交通安全施設等

(警察本部所管分)

府民公募型整備事業（府民提案型）技術審査一覧【京都市地域】

府民公募型整備事業 (府民提案型 < 既要望 >)

| <p>整理番号</p> | <p>1</p> | <p>写真</p> | |

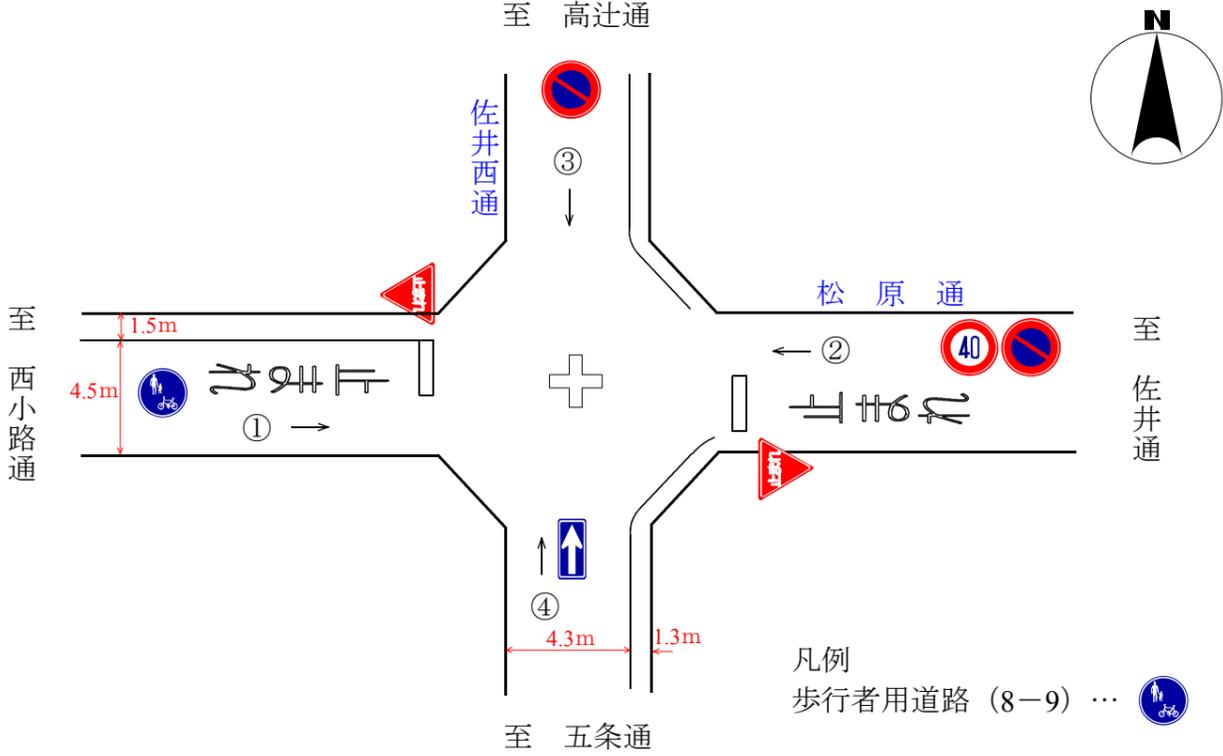
| <p>要望内容</p> | <p>2月19日夕刻には7歳児の乗車する自転車と乗用車の重大な事故が発生し、接触事故も多発している。付近は山之内学区の自転車に乗車した学童や買い物帰りの高齢者が通行している。押ボタン式信号機の設置要望 (受付番号22・291)</p> | | |

| <p>対応案</p> | <p>提案交差点から四条通の信号交差点までが約110mと近接しており、横断は当該信号交差点を利用することで対応できると判断されるため、実施しない。</p> | | |

| <p>整理番号</p> | <p>2</p> | <p>写真</p> | |

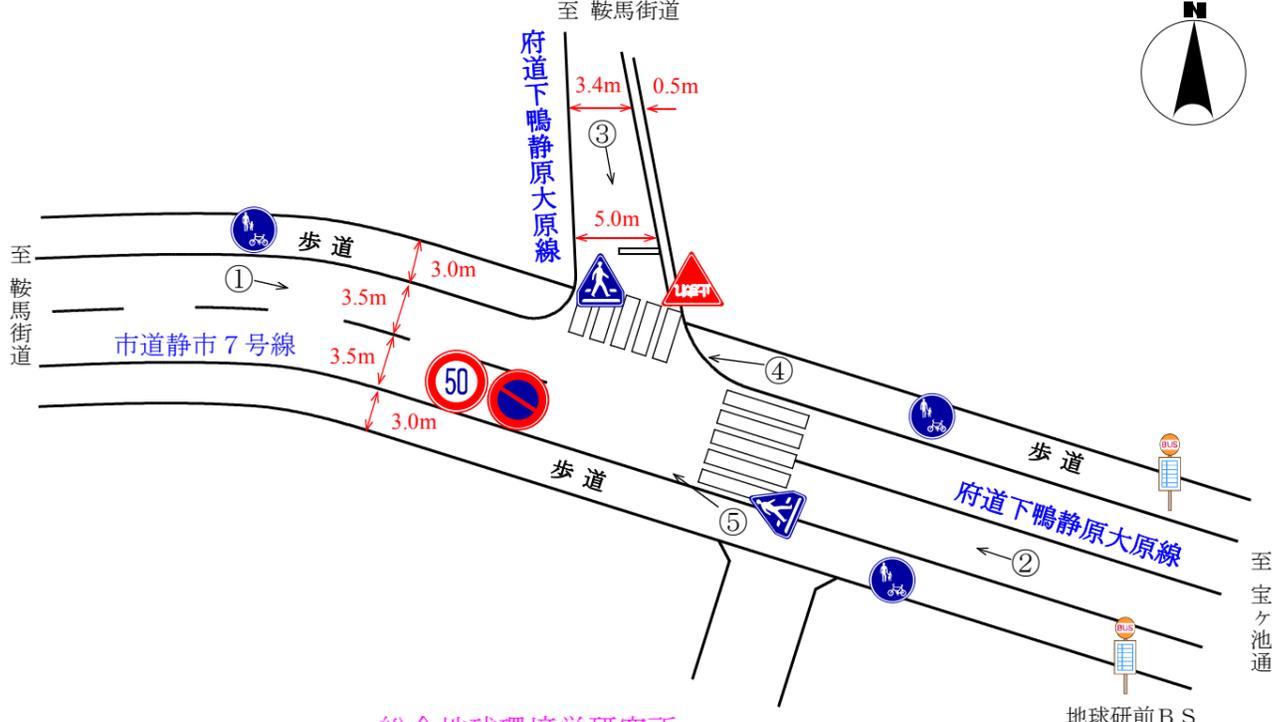
| <p>要望内容</p> | <p>子どもが横断する場所なので信号機を設置して欲しい。 (受付番号238)</p> | <p>③</p>  | |

| <p>対応案</p> | <p>七条通は幅員が狭く、信号機の必要性は低い。また、信号機の柱を設置すると歩行するスペースがなくなるため、実施しない。</p> | | |

| <p>整理番号</p> | <p>4</p> | <p>写真</p> | | |

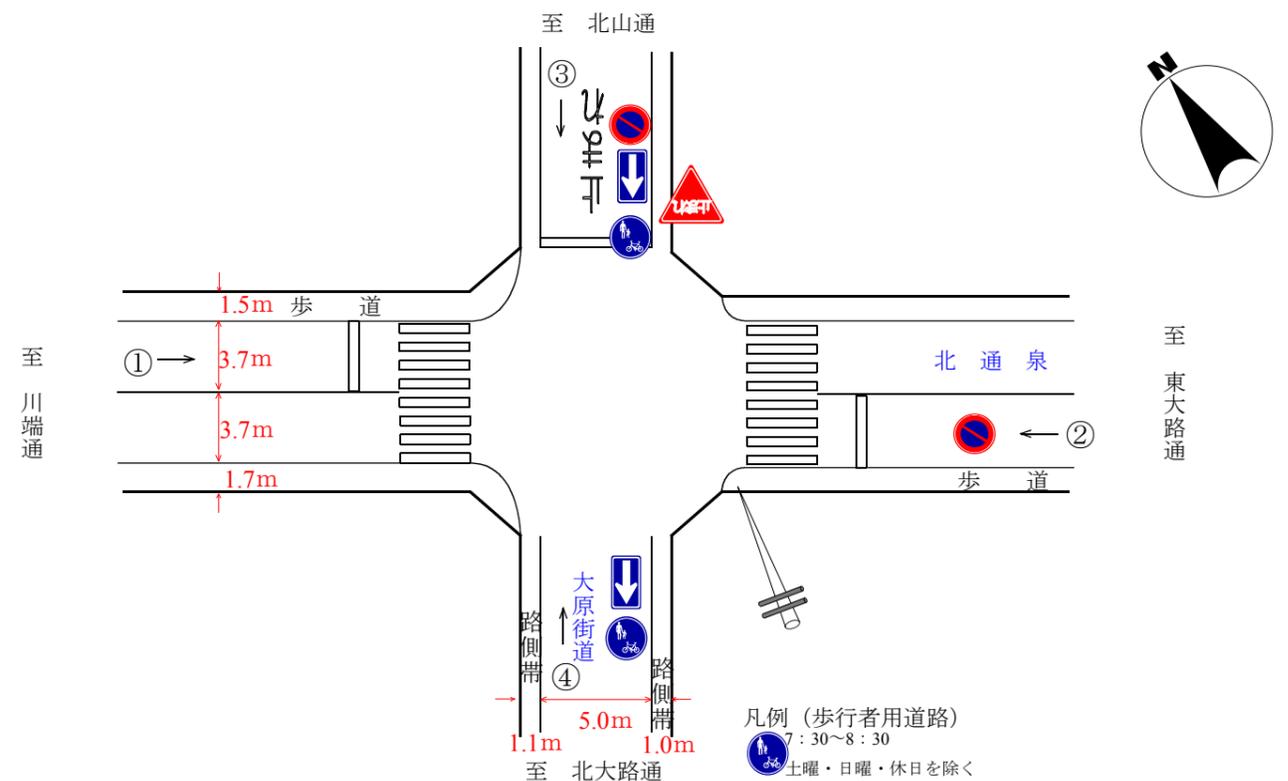
| <p>要望内容</p> | <p>カーブ付近にある三叉路で、見とおしも悪い。通行する車両の速度も速いことから、歩行者が安全に横断できるよう、信号機の設置要望 (受付番号109)</p> |  | | |

| <p>対応案</p> | <p>交通量的にも信号機の必要性は低いと判断する。また、交差点北側の道路が狭隘で、自動車の離合に必要な幅員が確保されておらず、安全が確保できないので、実施しない。</p> | | | |

| <p>整理番号</p> | <p>5</p> | <p>写真</p> | |

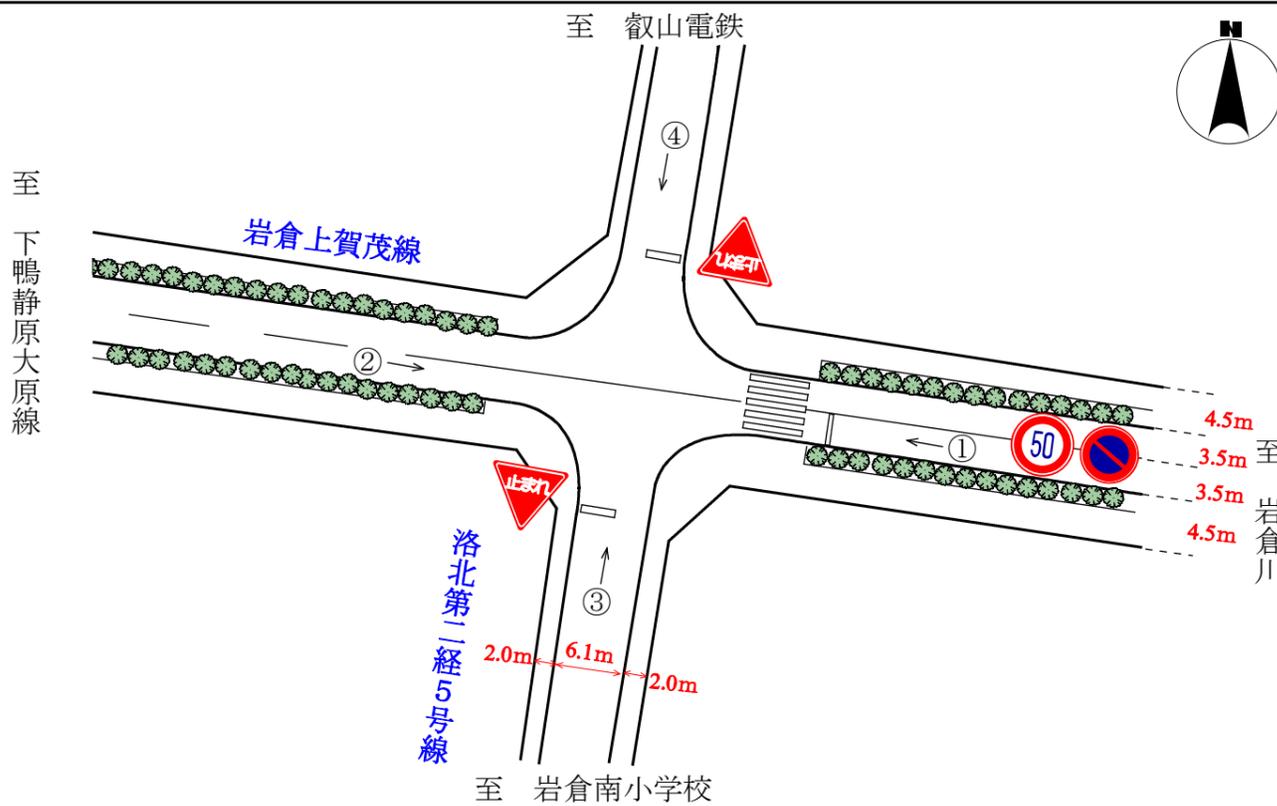
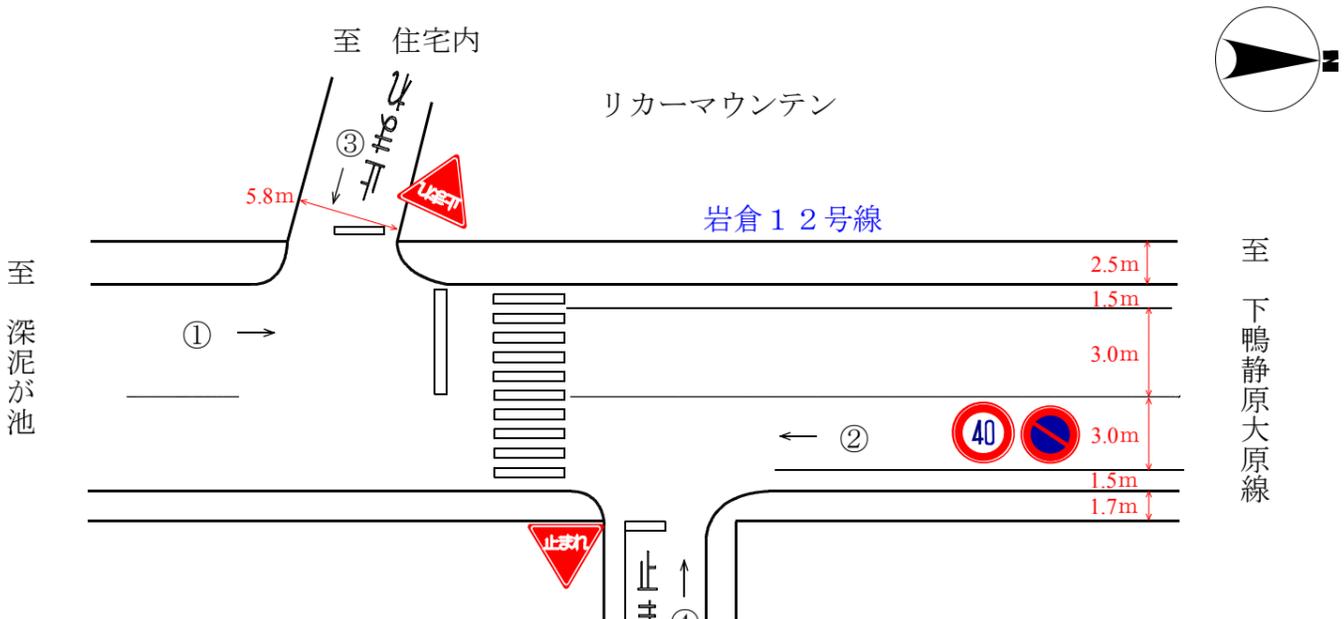
| <p>要望内容</p> | <p>交通量が多いにもかかわらず、信号機がないため交通事故が頻繁に発生している。信号機の設置要望（受付番号189）</p> | | |

| <p>対応案</p> | <p>提案交差点は、商店や民家が近接しており信号機の柱を建てるのが困難であるため、実施しない。</p> | | |

| <p>整理番号</p> | <p>7</p> | <p>写 真</p> | |

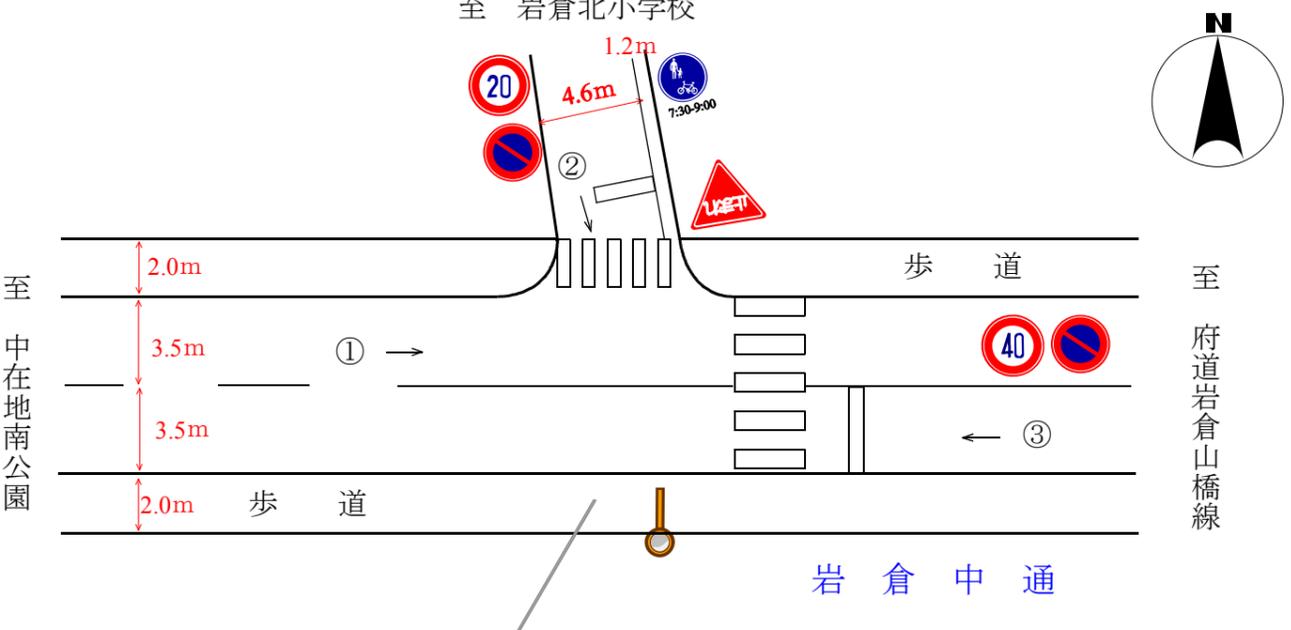
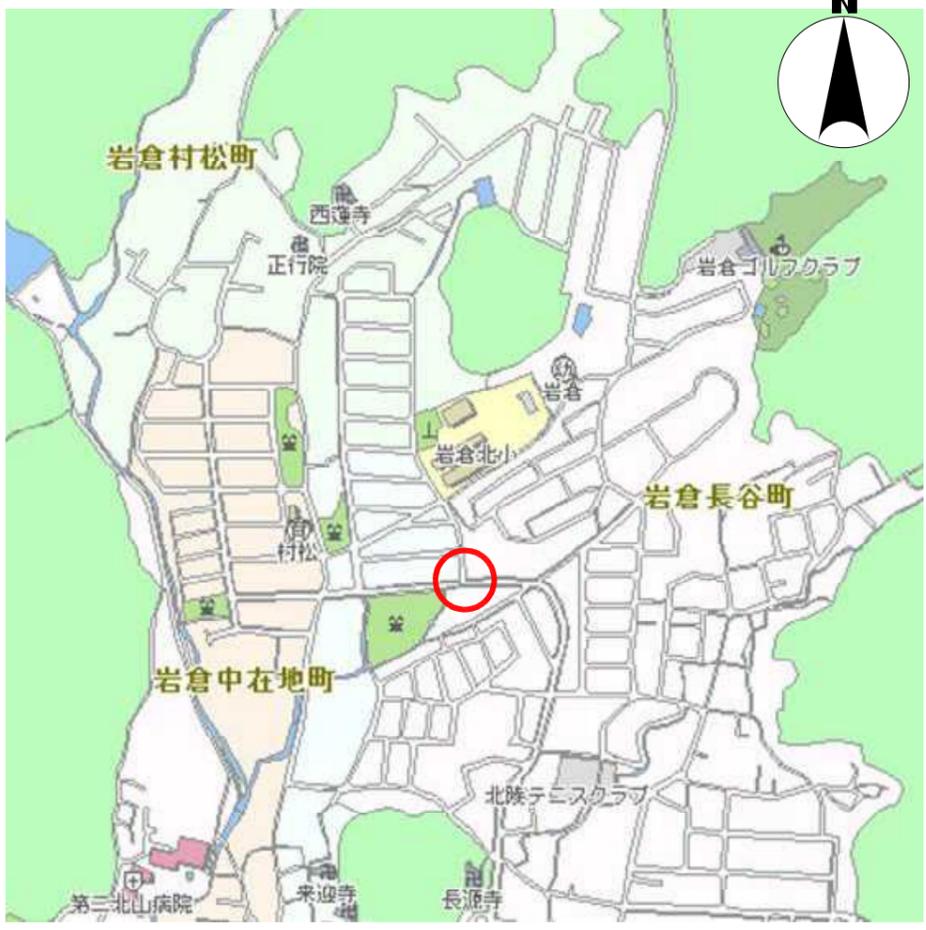
| <p>要望内容</p> | <p>要望の交差点は岩倉南小学校の通学路であり、通行車両も増加傾向で、学童の数も年々増加している状態である。押ボタン式信号機の設置要望 (受付番号193)</p> |  | |

| <p>対応案</p> | <p>交通量的に横断するタイミングはあり、信号機設置の必要性は低いと判断するため、実施しない。</p> | | |

| <p>整理番号</p> | <p>10</p> | <p>写真</p> | |

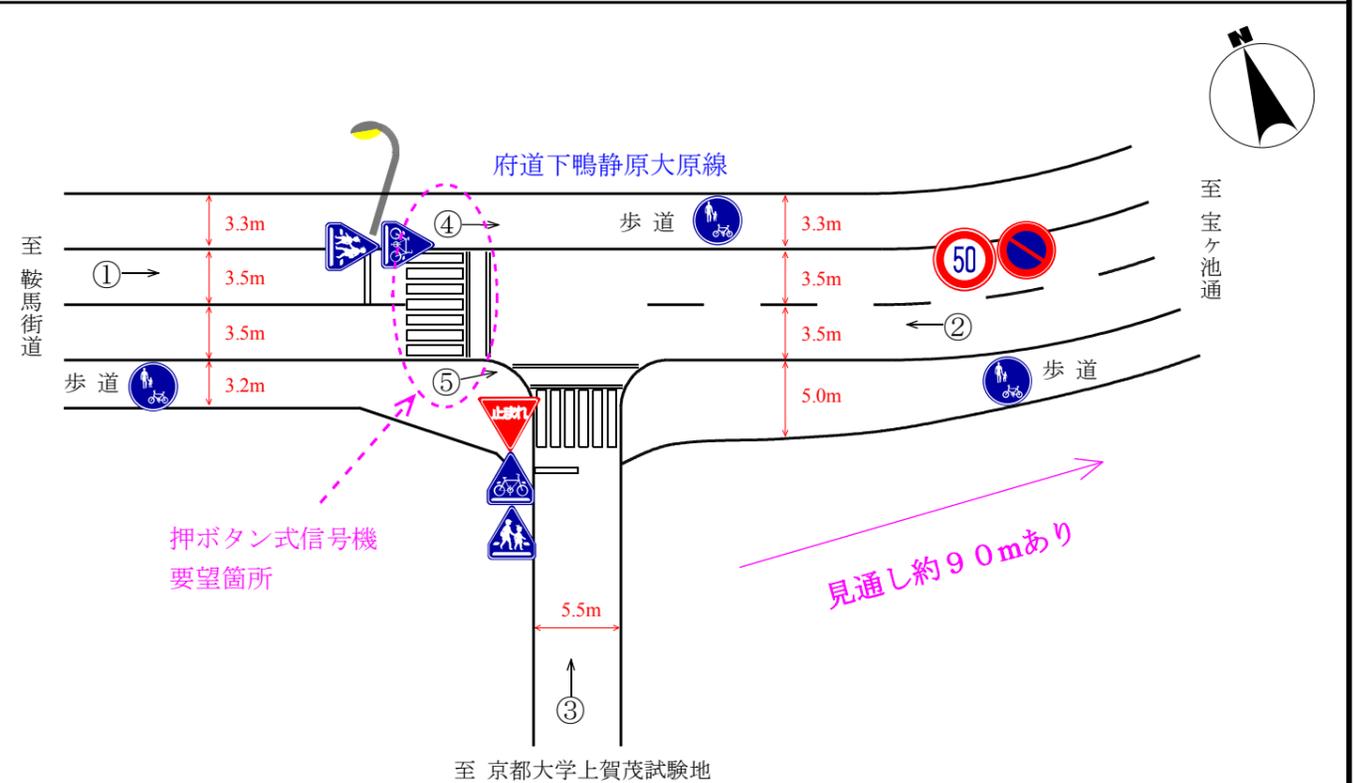
| <p>要望内容</p> | <p>要望の交差点は小学校・中学校の通学路であり、交通ボランティアが横断誘導を行っているが、東方がカーブしており見通しが悪い。安全のため押ボタン式の信号機の設置を要望 (受付番号227)</p> |  | |

| <p>対応案</p> | <p>交通量的に横断するタイミングはあり、東方の見通しも約90mと概ね良好であることから、信号機の必要性は低いと判断するため、実施しない。</p> | | |

| <p>整理番号</p> | <p>11</p> | <p>写真</p> | |

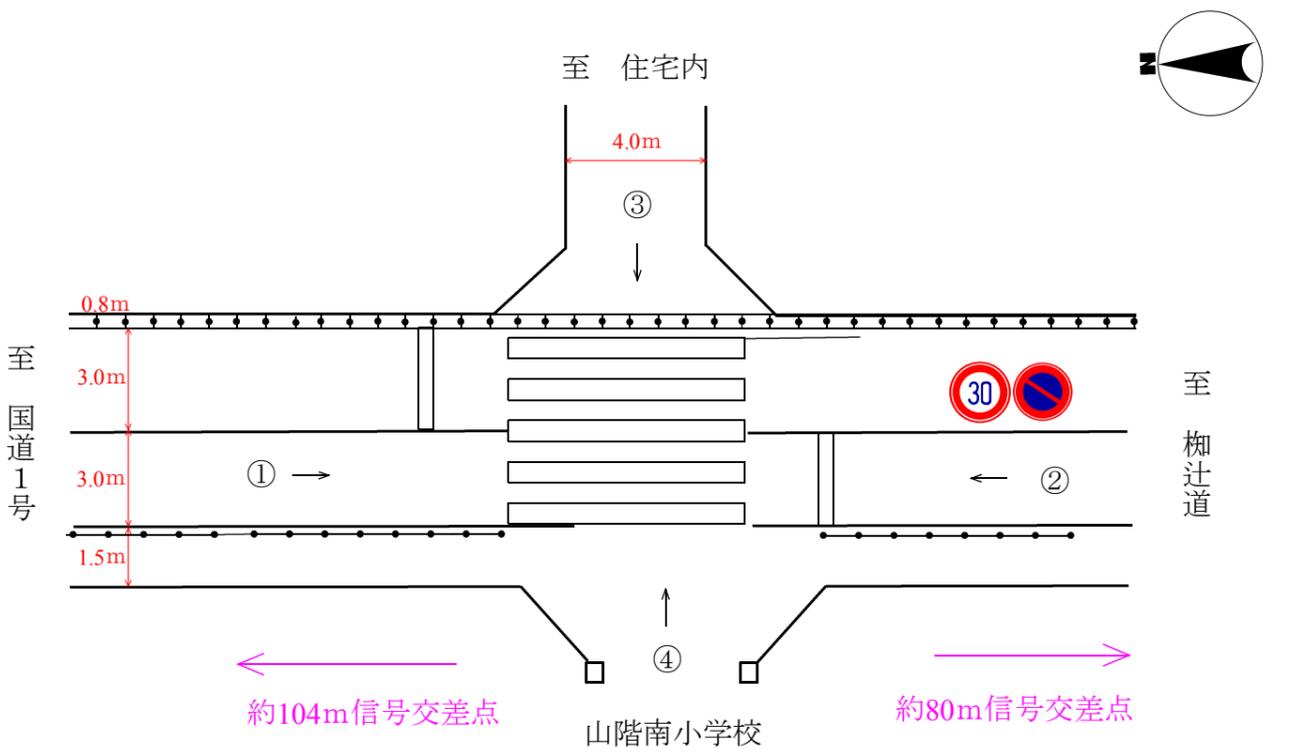
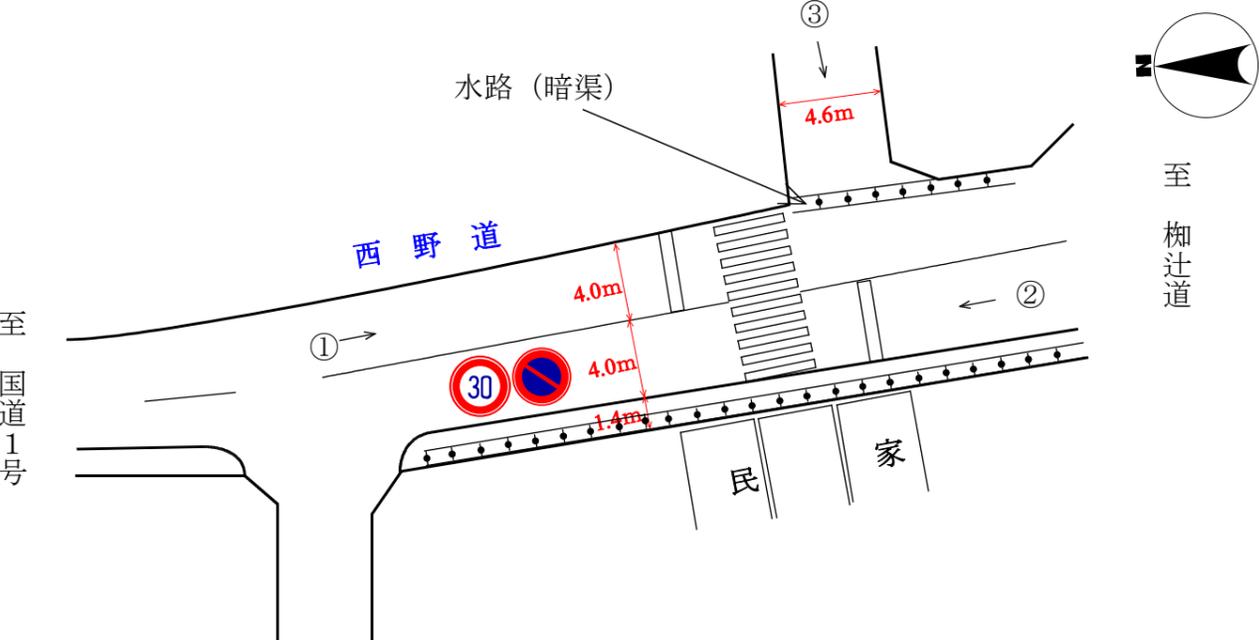
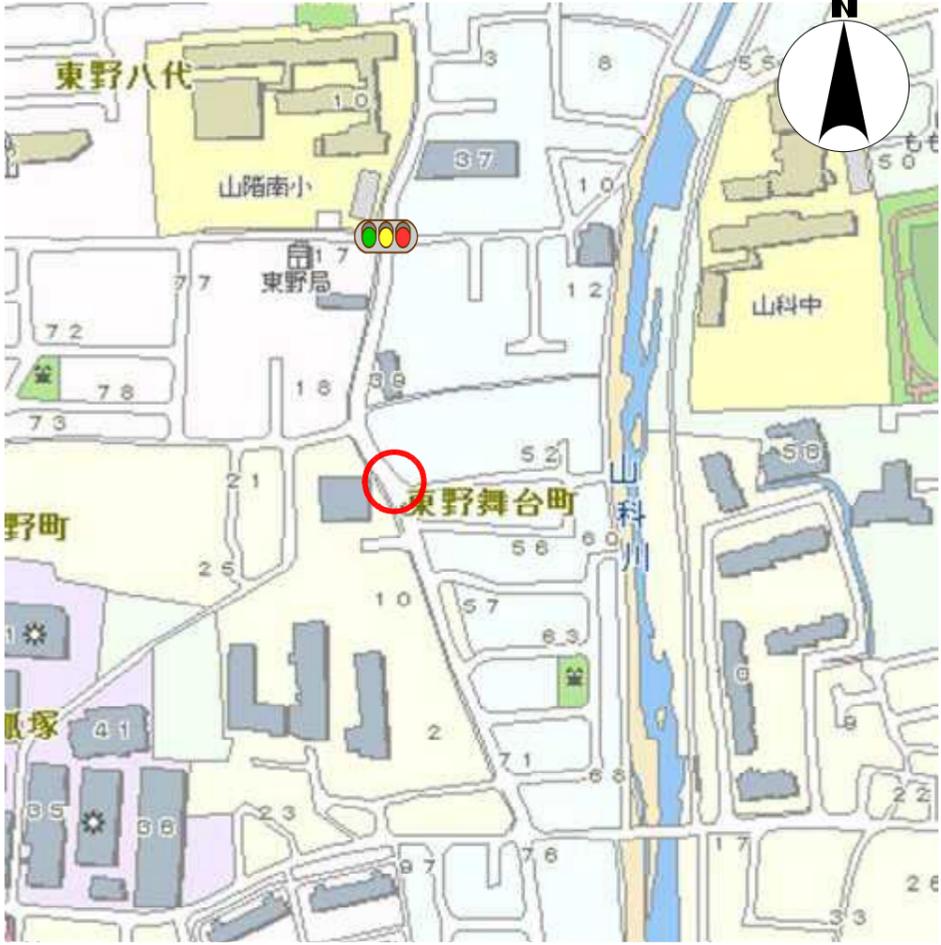
| <p>要望内容</p> | <p>学童20名が利用する横断歩道で通行車両はスピードを出している。北西に向かう手前はカーブになっており視認性が悪い。安全確保の観点から信号機の設置要望 (受付番号62)</p> | | |

| <p>対応案</p> | <p>交通量的に横断するタイミングはあり、東方の見通しも約90mと概ね良好であることから、信号機の必要性は低いと判断するため、実施しない。</p> | | |
